PROGETTO DEFINITIVO - INTEGRAZIONI IN AMBITO VIA

Impianto di produzione di energia elettrica da fonte eolica "Orbetello" di potenza in immissione massima pari a 61,2 MW e relative opere connesse da realizzarsi nel comune di Orbetello (Gr)

Relazione di ottemperanza Ministero dell'Ambiente e Regione Toscana

F0544HR01A

Figura 4. Planimetria distanza da unità abitative (200m)

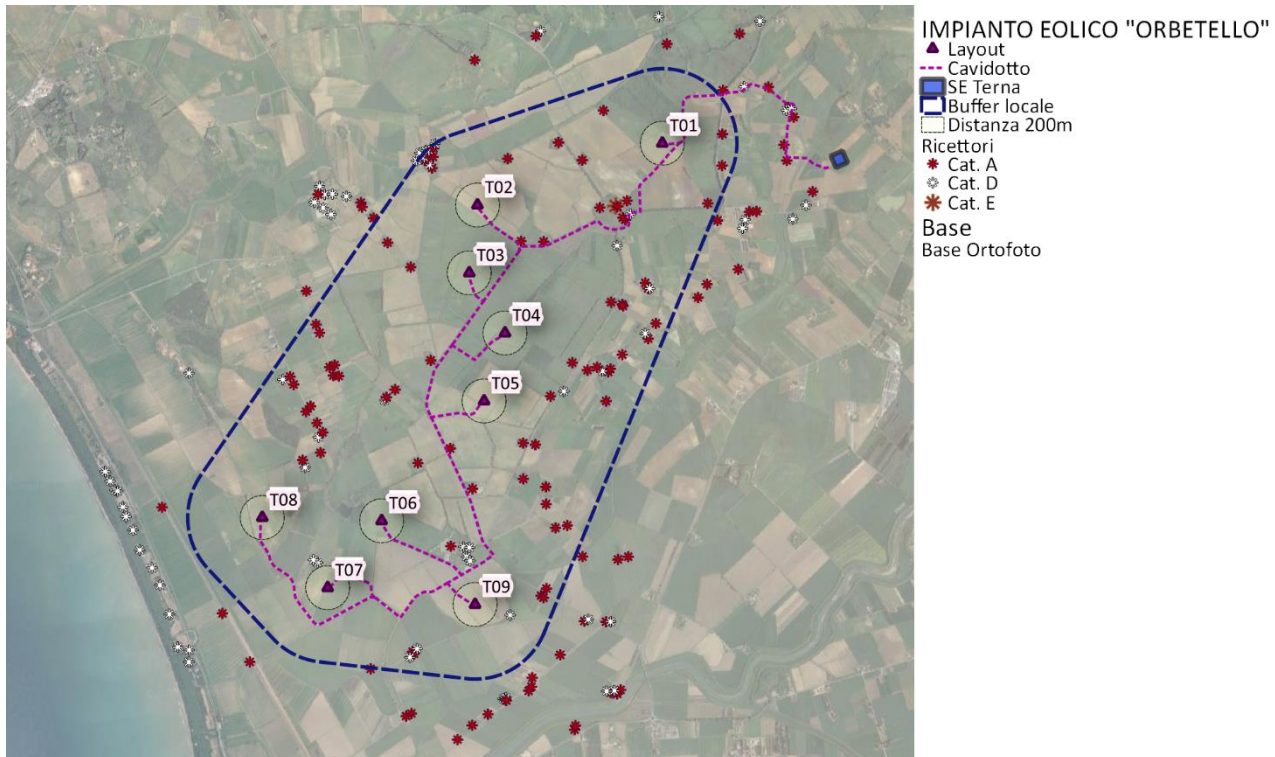
“verificare l’impianto in relazione a tutti gli ulteriori limiti di distanze e quant’altro previsto nel già citato D.M. Ministero dello Sviluppo Economico del 10/09/2010 e nel caso vi fossero difformità valutare di proporre un diverso lay-out impiantistico. A tal riguardo dettagliare anche lo studio in relazione a presenza di eventuali fabbricati presenti in prossimità dell’impianto e chiarirne lo stato d’uso”

Le diverse valutazioni e le possibili misure di mitigazione indicate nelle linee guide sono state descritte nell’elaborato **F0544BR01A – Studio di Impatto ambientale** (9.4.6. Requisiti di sicurezza dell’impianto eolico) in particolare l’**Allegato 4 del D.M. 10/09/2010** definisce le seguenti misure di mitigazione che intervengono sulla componente salute umana:

- **Collocazione degli aerogeneratori in base alla direzione prevalente del vento.** In particolare, è stata considerata una distanza di minimo 5 diametri di rotore lungo la direzione prevalente del vento e 3 diametri di rotore perpendicolarmente alla direzione prevalente del vento, che dal grafico delle frequenze risulta proveniente dal quadrante est;
- **Distanza di ciascun aerogeneratore da unità abitative munite di abitabilità, regolarmente censite e stabilmente abitate non inferiore a 200 m;**

- **Distanza minima di ciascun aerogeneratore dai centri abitati individuati dagli strumenti urbanistici vigenti non inferiore a 6 volte l'altezza massima dell'aerogeneratore.** Nel caso di specie è stata considerata una distanza di 1.2 km;
- **Distanza di ogni turbina eolica da una strada provinciale o nazionale superiore all'altezza massima dell'aerogeneratore e comunque non inferiore a 150 m dalla base della torre.** Nel caso di specie l'altezza totale è pari a 200 m, e gli aerogeneratori sono ubicati ad una distanza non inferiore a 340 m dalle strade provinciali.

Figura 8. Punti di ripresa

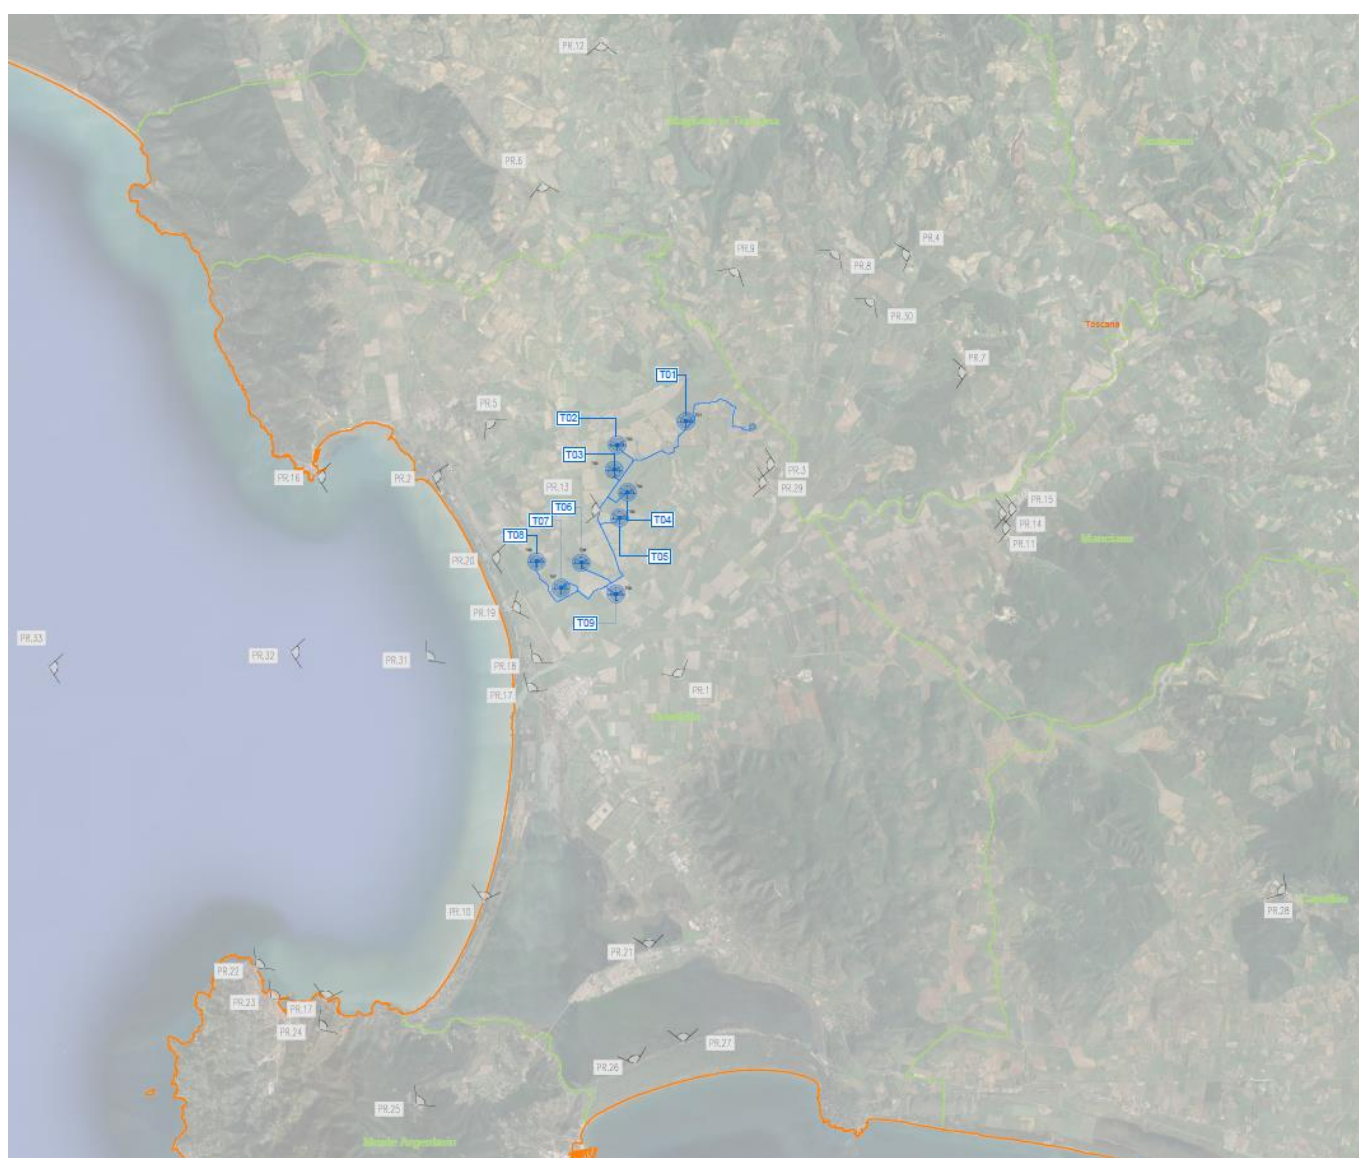
“Fornire fotosimulazioni da punti percettivi sensibili con l’inserimento del progetto comprensivo della sottostazione elettrica privilegiando punti di maggiore visibilità di impianto, corredate da planimetria con coni ottici, ed infine immagine aerea che rappresenti la totalità degli interventi, specificando la collocazione, le dimensioni, le altezze, i materiali da costruzione, le colorazioni adottate, e le relative opere di mitigazione”.

Si riportano di seguito i punti di interesse da cui sono stati realizzati i fotoinserimenti.

Figura 21. Stralcio planimetrico aree non classificate come idonee ai sensi del D.Lgs 199/2021

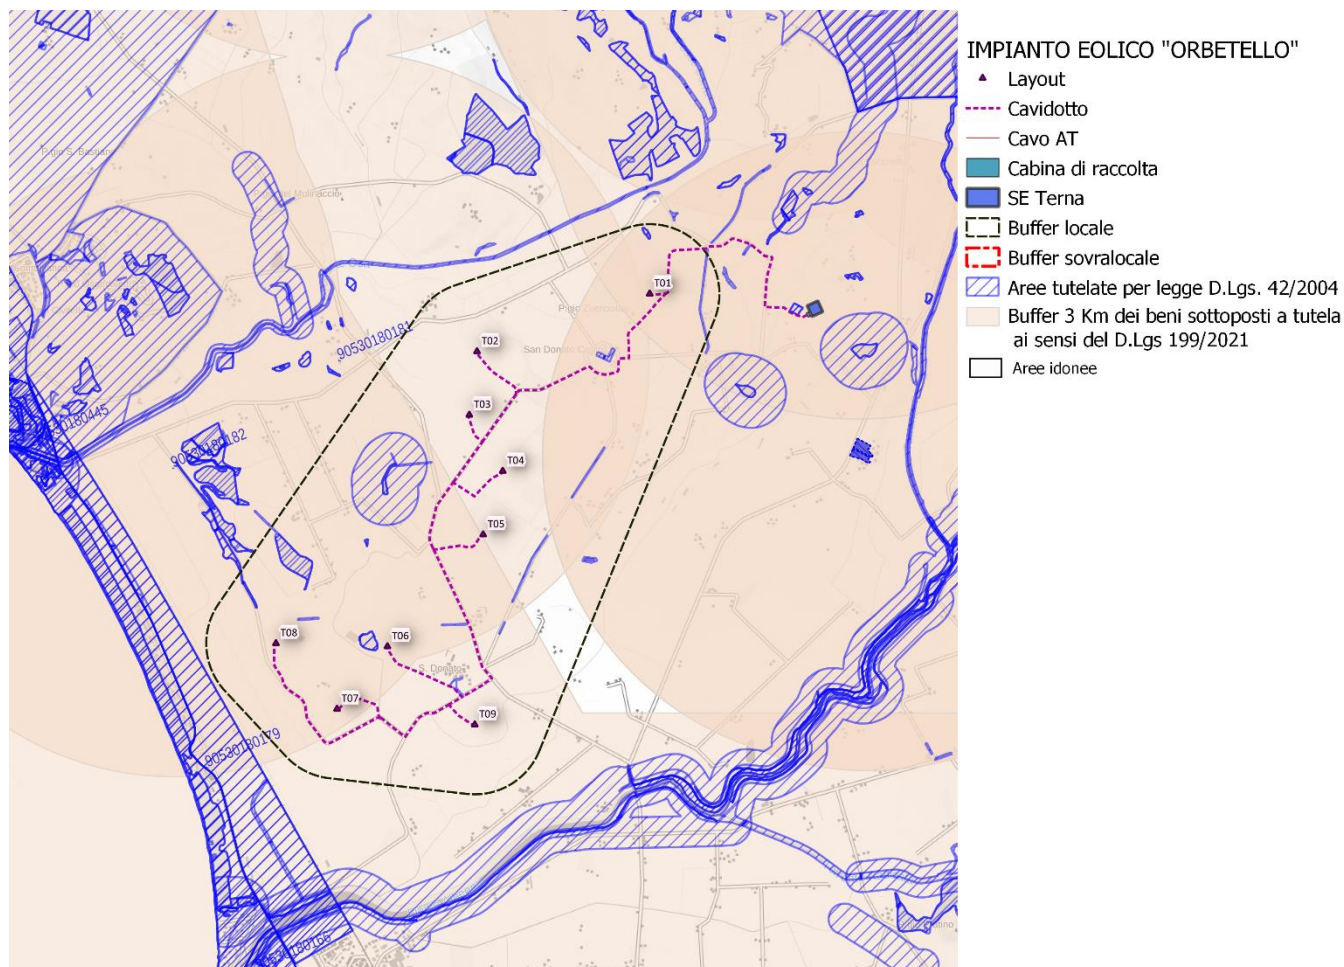
“Si chiede una disamina del progetto rispetto alla recente normativa sull'individuazione di "aree idonee provvisorie" di cui all'art. 20, comma 8, del D.Lgs. 199/2021 (recentemente modificata dal D.L. 13/2023)”.

Ai sensi del sopracitato D. lgs. si rende che le aree sono state definite nell'elaborato **F0544AT24A – Carta delle aree idonee ai sensi del D.Lgs 199/2021** di cui si riporta uno stralcio planimetrico.

L'impianto in progetto non rientra in area idonea ai sensi del sopracitato D. lgs.; ciò non costituisce elemento ostativo in virtù di quanto espressamente disposto dal comma 7, secondo cui *“Le aree non incluse tra le aree idonee non possono essere dichiarate non idonee all'installazione di impianti di produzione di energia rinnovabile, in sede di pianificazione territoriale ovvero nell'ambito di singoli procedimenti, in ragione della sola mancata inclusione nel novero delle aree idonee”.*

Figura 47. Aree non idonee L.R. 11/2011 art. 7

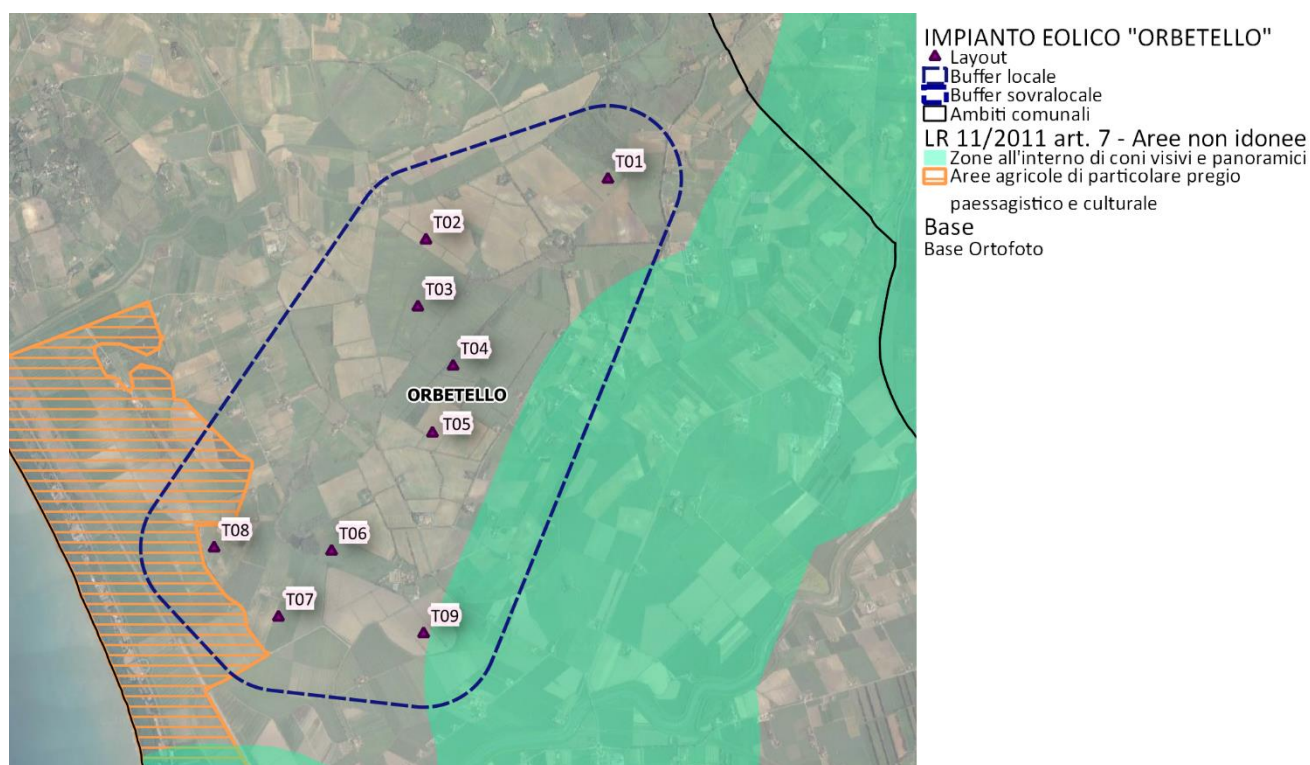
"Il progetto in questione non soddisfa nessuna delle due condizioni stabilite dal decreto del Ministero dello Sviluppo Economico del 10/09/2010, allegato 3, non essendo l'area scelta per l'installazione degradata e non essendo in alcun modo state indicate le modalità e le verifiche per sostenere una evoluzione positiva di un paesaggio già Comune di Magliano in Toscana (GR) - Protocollo n. 0007996 del 24-07-2023 - partenza Cat. 6 Cl. 9 antropizzato, di altissimo valore culturale e ambientale, caratterizzato da coltivazioni agricole di qualità"

L'area non rientra all'interno di coni visivi e panoramici così come mappati dalla regione (L.R. 11/2011 art.7)
